Изменение № 1 ГОСТ Р 52582—2006 Замки для защитных конструкций. Требования и методы испытаний на устойчивость к криминальному открыванию и взлому

Утверждено и введено в действие Приказом Федерального агентства по техническому регулированию и метрологии от 06.11.2015 № 1720-ст

Дата введения — 2016—06—01

рисунок 1. Верхнюю часть рисунка изложить в новой редакции:

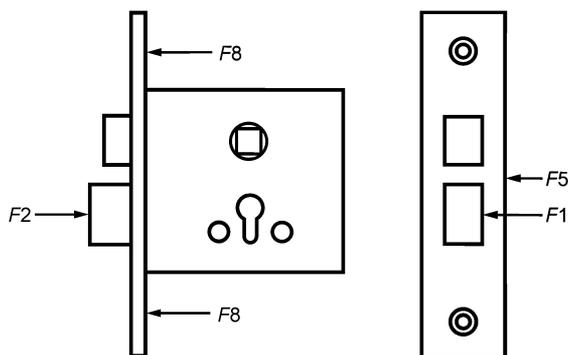
Пункт 4.7. Таблица 1. Графа «Характеристика воздействующей силы». Для $F6$ заменить слова: «Отрывающая сила» на «Сила отрыва»; для $F7$ заменить слова: «Отрывающая сила» на «Сила сдвига»; дополнить таблицу обозначением — $F8$ (после $F7$):

подрисуночная подпись. Заменить обозначения: « $F1 — F7$ » на « $F1 — F8$ ».

Обозначение силы	Характеристика воздействующей силы
$F8$	Сила отрыва лицевой планки от корпуса

Рисунок 2 — Схема перепада между максимальным и минимальным значениями кода

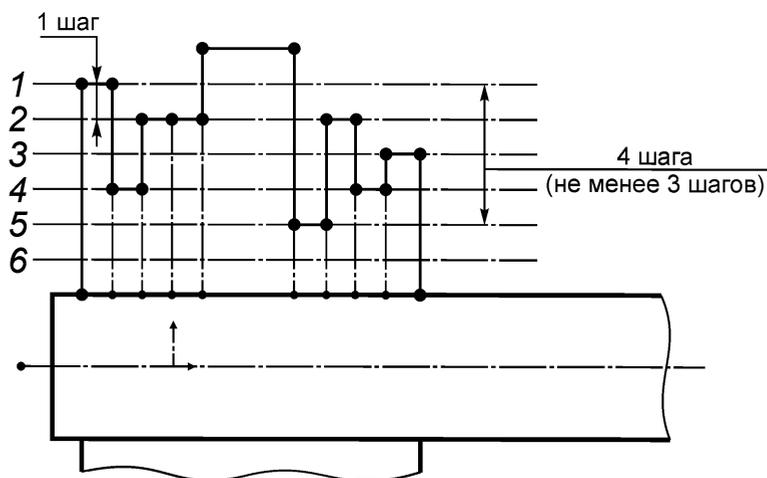
- перепад между максимальным и минимальным значениями кода (типоразмерами) для замков с сурьдальным блоком секрета не менее трех шагов, как показано на рисунке 2.

Рисунок Е.1 — Схематическое представление перемещения кодового канала при изменении кода замка на один типоразмер

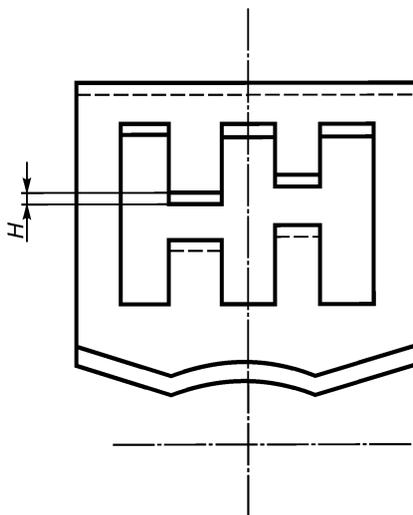
Зазор C между шириной кодового канала и шириной той части стойки, которая при разблокировке засова входит в кодовый канал сувальды, не должен превышать 90 % максимально возможного перемещения кодового канала H при изменении кода замка на один типоразмер. Зазор вычисляют по формуле

$$C \leq (H/100) \cdot 90 \% \text{ или } C \leq H \cdot 90 \%, \quad (\text{Е.1})$$

H — перемещения кодового канала при изменении кода замка на один типоразмер (см. рисунок Е.1).

Рисунок Е.2 — Увеличенное представление радиусов скруглений на входе кодового канала и передней стороне стойки

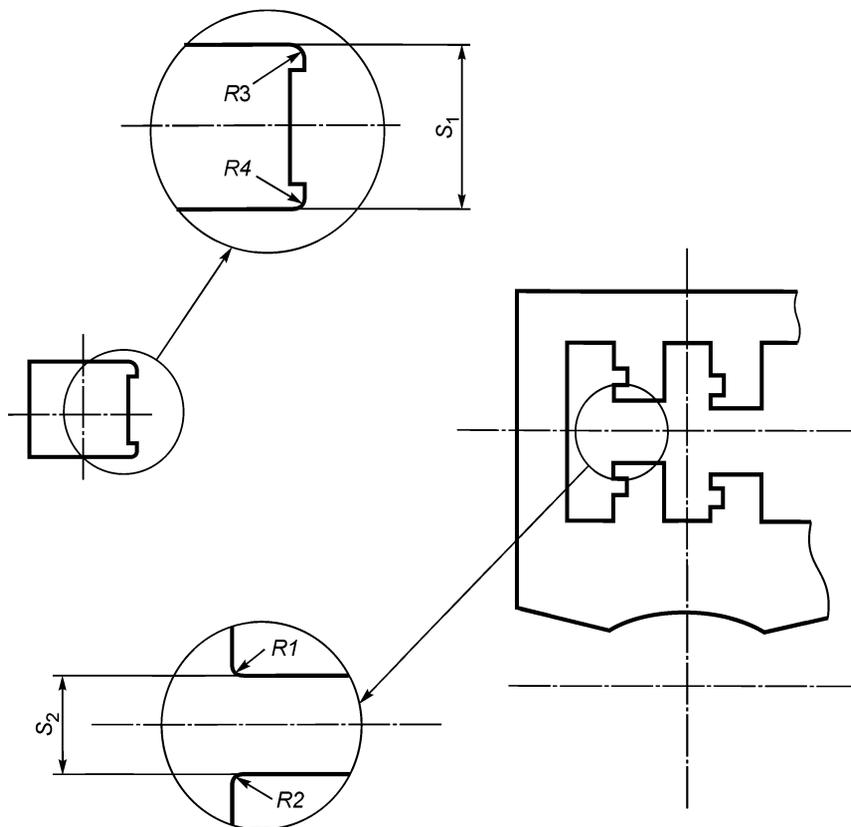
Зазор C с учетом радиусов кромок кодового канала и стойки вычисляют по формуле

$$C = [S_2 + (R1/2 + R2/2)] - [S_1 - (R3/2 + R4/2)], \quad (\text{Е.2})$$

$R1$, $R2$, $R3$ и $R4$ — максимальные значения радиусов скруглений кромок кодового канала и стойки, соответствующие размерам, указанным на чертежах изготовителя (см. рисунок Е.2).
